Carlsberg II Lokalplanforslag 4 med kommuneplantillæg

Bilag 7. Notat om henvendelser

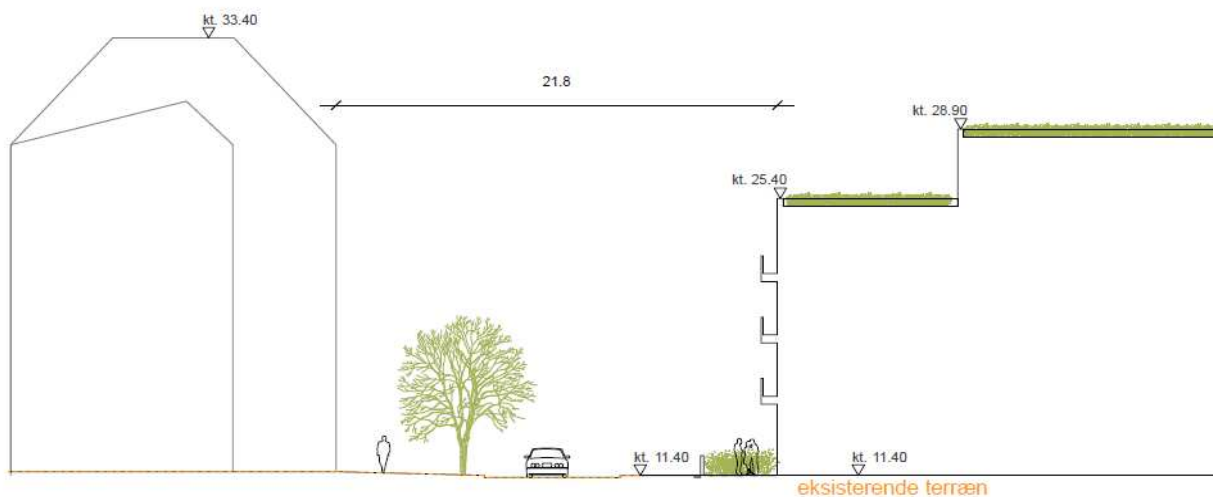
Frederiksberg Kommune ønsker at gendanne Rahbeks Allé med fortov samt parkering mellem træer i begge sider jf. 'Helhedsplan for området ved Rahbeks Allé'. Lokalplanen herunder lokalplantegninger bør justeres i overensstemmelse med helhedsplanen, så der etableres kantzoner og/eller grønne arealer mellem den nye bebyggelse og Rahbeks Allé. Lokalplanen skal konsekvent vise dette bl.a på tegning nr. 12A, hvor bebyggelsen er trukket helt ud til skel mod Rahbeks Allé. Frederiksberg kommune har efterfølgende fremsendt skitse, som viser, at bebyggelsen, som placeret i det offentliggjorte forslag til tillæg 4 samt placeret jf. supplerende høring, er placeret ud til kommunegrænsen jf. der nedenfor viste tværprofil, og således kan opfylde kommunens ønsker.

Ny bebyggelse bør være lavest mod Rahbeks Allé og højest mod Carlsberg Byen, således at ny bebyggelse på sydsiden af Rahbeks Allé danner en naturlig overgang mellem den eksisterende, ældre bebyggelse ved Rahbeks Allé og Carlsberg Byens mere nutidige, arkitektoniske udtryk. Bebyggelsen bør udformes som mere fritliggende bygninger.

Det foreslås, at bebyggelsens højde mindskes fra 3-5 etager til 3-4 etager mod Rahbeks Allé i karreen mod vest, og at den 4. etage trækkes tilbage, jf. revideret snit nedenfor.

Det foreslås, at bebyggelsens højde ud mod Rahbeks Allé ved Kgs. Bryghus mindskes fra 5 etager til 4 etager, jf. revideret snit nedenfor.

Skyggediagram 21. juni kl. 17 Set fra Carlsberg mod Humleby med bebyggelse i tillæg 4 og rammelokalplanens bebyggelse.

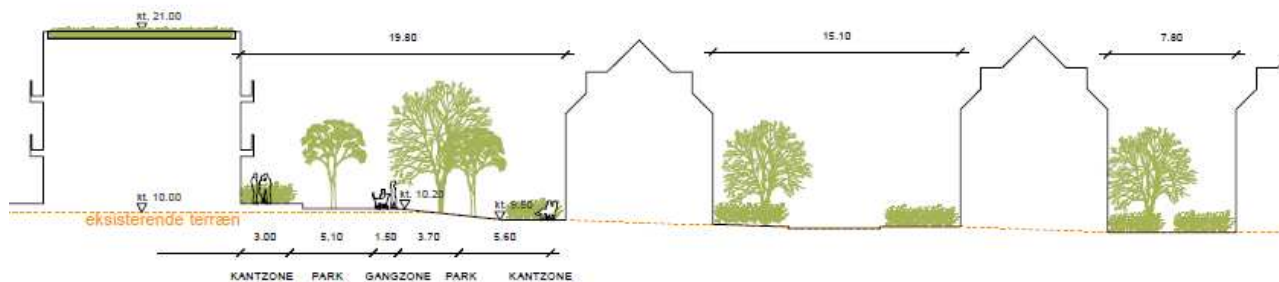
Lokalplanforslaget overholdes ikke ved at bygge i 4 etager, når der står 3-4 etager i forslaget. Hvorfor bygger man ikke de nye huse langs Humleby som egentlige rækkehuse? På den måde kunne man skabe en harmonisk overgang fra det gamle og det nye byggeri. Der bør tages hensyn til Humleby som andre ved bestemmelser om altaner og værn.

Jf pkt. 5.1. udtages størstedelen af det nordvestlige område herunder de nord for Humleby beliggende byggefelter, hvorfor de rejste spørgsmål således ikke længere er relevante. Der udtages et bruttoetageareal på 6.500 kvm. Et evt. senere udarbejdet byggeretsgivende lokalplantillæg for dette område vil komme i offentlig høring. Mht. til højden i 4 etager i den resterende del af det nordvestlige hjørne forslår forvaltningen, at grænsen mellem 3 og 4 etager flyttes mod nord, så der kun er 4 etager på strækningen mod Halmlagret. Øvrige etageantal fastholdes som i lokalplanforslaget. Med forslaget overholdes rammelokalplanens bestemmelse om, at 50 pct. af bebyggelsen i randzone må være 4 etager.

Skyggediagrammer viser, at de direkte skyggevirkninger i forhold til boligejendommene i Humleby er begrænset til aftentimerne og skyggeforholdene svarer til det øvrige Humleby, når skyggevirkningerne fra højhusene ikke tages i betragtning. Byggeforedningshusene mod Ny Carlsberg Vej berøres dog i særlig grad af skyggevirkninger.

Skyggediagram 21. juni kl. 17 ved Kgs. Bryghus og Rahbeks Allé med bebyggelse i tillæg 4, rammelokalplanens bebyggelse og forslag til bebyggelse i Frederiksberg Kommune.

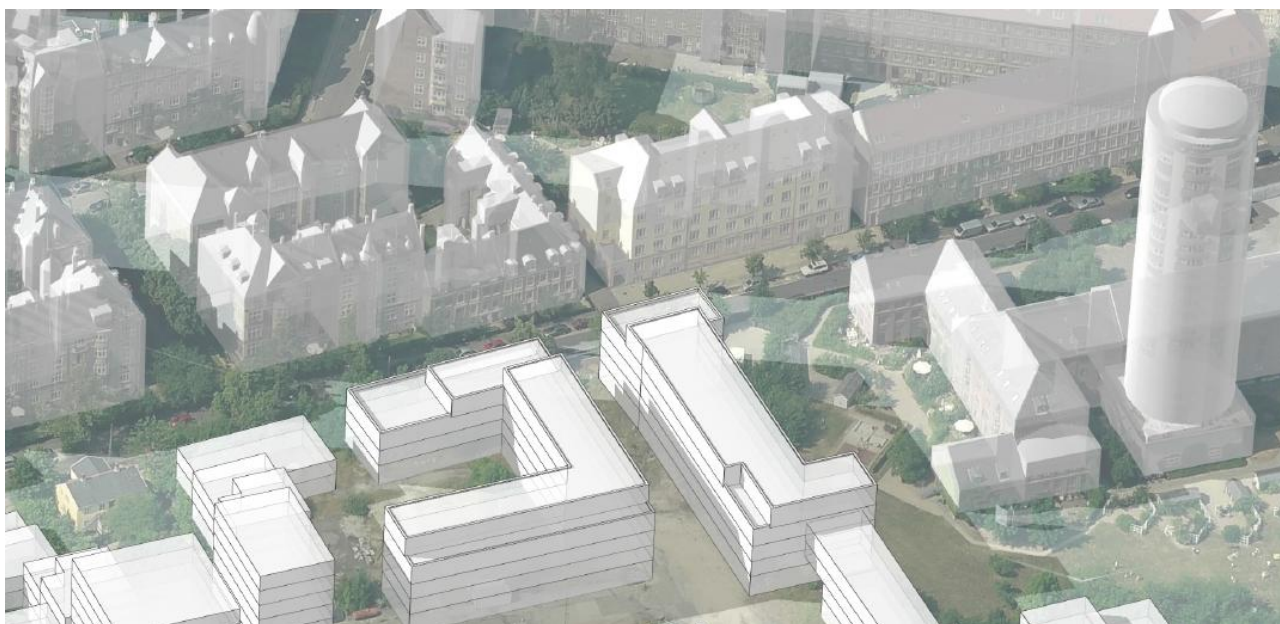
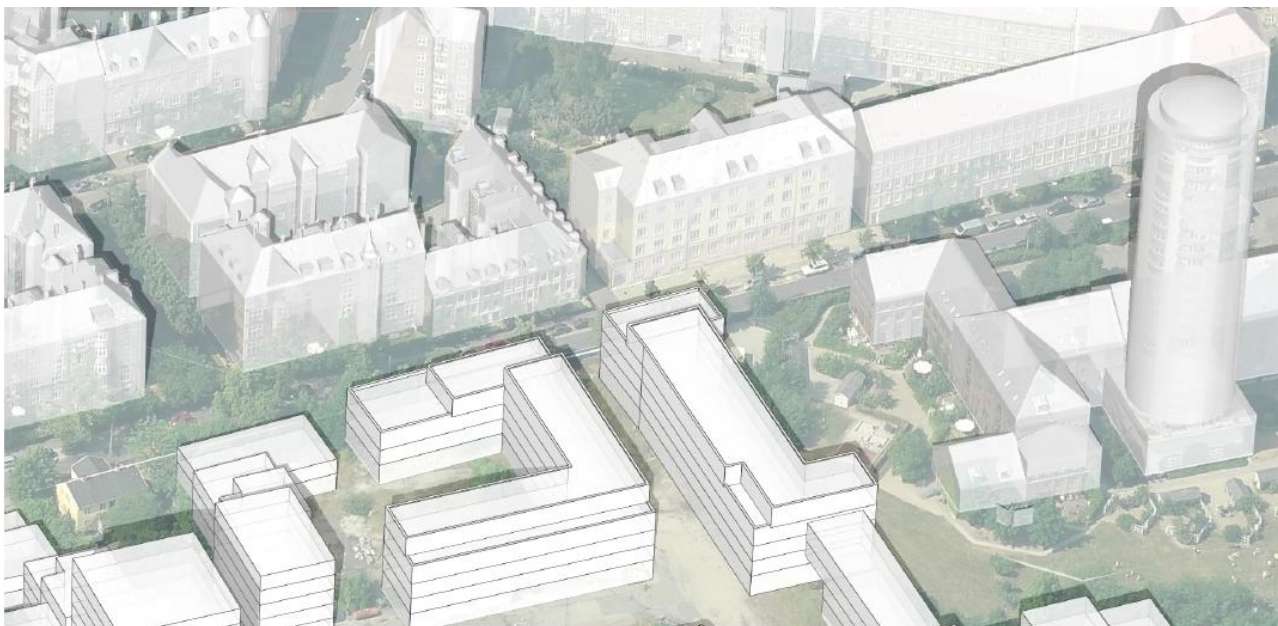
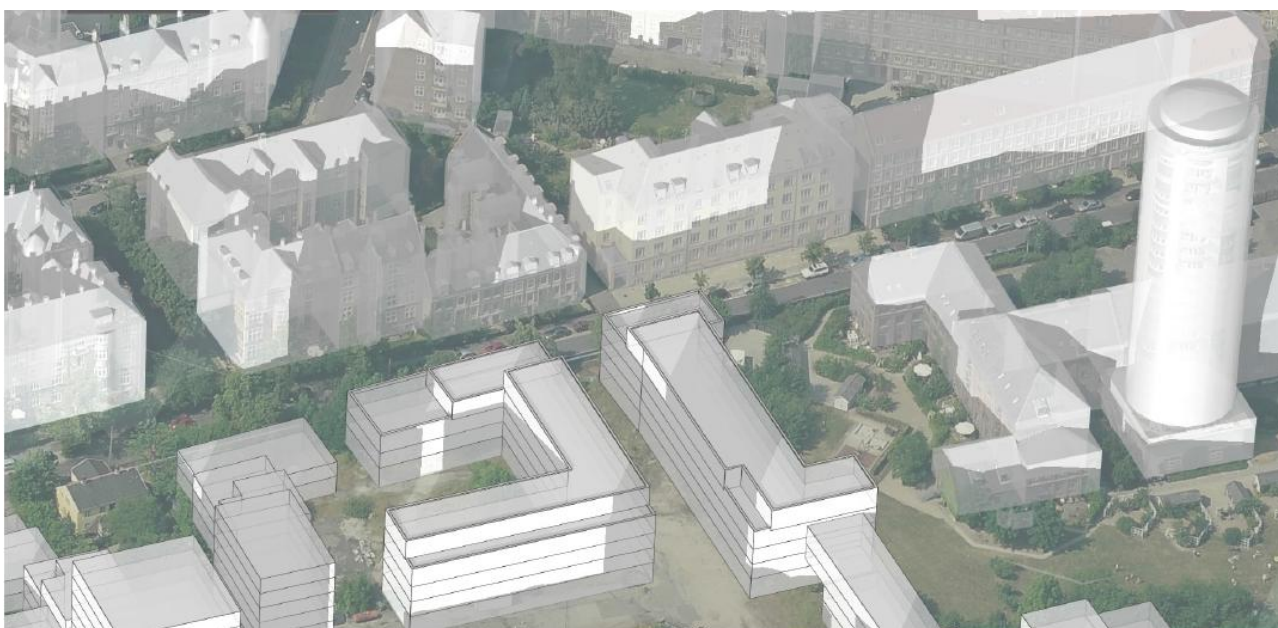
Mange beboere i AB Kgs. Bryghus udtrykker bekymring over byggeriets højde og omfang. Byggeriet i 5 etager vest for Kongens Bryghus er alt for højt og vil fjerne sollys fra legepladsen i andelsforeningens gård/have - og udsyn og dagslys i boligerne. Det bør flyttes længere væk fra skel og som minimum reduceres til 4 etager som i rammelokalplanen. Den ligger for tæt på brygmesterboligen i Kgs. Bryghus.

Rammelokalplanen fastlægger byggeri i 4 etager. Med lokalplanforslaget foreslås en 5 etage. Der er skygge på legepladsen på skyggediagrammer 21. juni kl. 18 samt 21. marts kl. 15.

- Lokalplantegning nr. 12A og 12B ændres som vist i bilag 8, hvor den 5. etage mod Rahbeks Allé ændres til 4 etager.

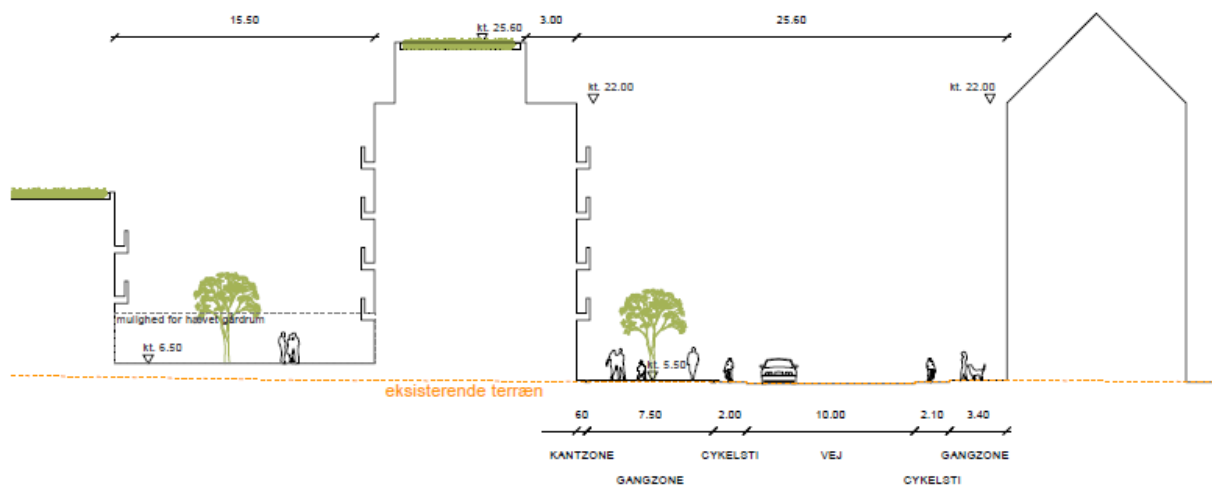
Byggeriet er alt for højt i 6 etagers højde med elementer i op til 7 etager. Det vil tage alt sollys og blokere for udsigten, og fratage beboerne livsværdi. Det bør ikke være mere end 3 etager, som altid har været, og skrå ned mod Vesterfælledvej. Det høje byggeri vil virke som en mur, der vil lukke for området. Byggeriet er højere end de beboelsesejendomme, der ligger overfor. Den 6 etage bør fjernes og parasitten bør have mindre højde og/eller helt fjernes. Parasitten kan blive en undskyldning for at bygge flere kvm. - og vil ikke være et arkitektonisk tilskud. Hele byggeriet skal være trukket tilbage fra fortovet, og den øverste etage skal være trukket mere tilbage, så den ikke kan ses fra gaden, svarende til højden af bygningen. Der bør tages hensyn til beboerne på Vesterfælledvej i samme grad, som der tages hensyn til beboerne i Humleby. Det lys som slipper igennem vil blive blokeret af skyskrabere – en mur i to lag.

Rammelokalplanen tillader byggeri i 5 etager med mulighed for en 6. etage. Lokalplanforslaget fastlægger op til 5 etager med en gesimskote på 22 meter, der således ikke er højere end gesimsen på den modsatte side, der også er 22 meter. Rammelokalplanen giver mulighed for en 6 etage. Med tillægget fastlægges, at den 6. etage skal være 3 meter tilbagetrasket fra Vesterfælledvej.

Forvaltningen har revurderet højderne og skyggevirkningerne, og mener fortsat, at byggeriet ved Vesterfælledvej opfylder rammelokalplanen og tilpasser sig den omgivende Vesterbro skala på samme måde som byggeriet mod Humleby tilpasses skalaen i byggeforeningshusene.
